Concerne : Enquête publique relative au projet Houssière, Avenue de la Houssière à 7090 Braine-le-Comte, de construction d'un ensemble composé d'un immeuble de 14 appartements et de 8 habitations familiales et création d'une voirie. Le Gracq, association de défense des cyclistes au quotidien, est particulièrement attentif aux impacts des projets urbanistiques sur la mobilité, tant au niveau de la circulation que du stationnement. La locale Gracq de Braine-le-Comte a donc souhaité répondre à cette enquête publique, et notamment sur les points suivants.

Figure 3 - Extrait plan projet - local vélo avec stationnement suspendu

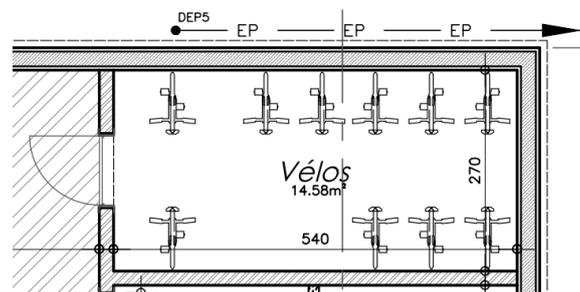
Concernant les parkings souterrains : il s'agit d'une circulation mixte. La voie d'accès est la même pour les vélos et pour les véhicules. Il est à prévoir une signalétique particulière au sol afin de gérer les aléas d'une telle mixité. Un système d'accès aisé doit être prévu (bouton-poussoir ou lecteur de badge) à l'extérieur à gauche dans le sens de la descente et, à droite, à l'intérieur dans le sens de la montée. Il est enfin totalement illusoire de croire que des racks vélo verticaux puissent être utilisés aisément au quotidien. Cela exclu les personnes avec moins de force physique ainsi que les détenteurs de vélos plus lourds (électriques par exemple).

Le Gracq demande que les aménagements des parkings vélo soient revus.
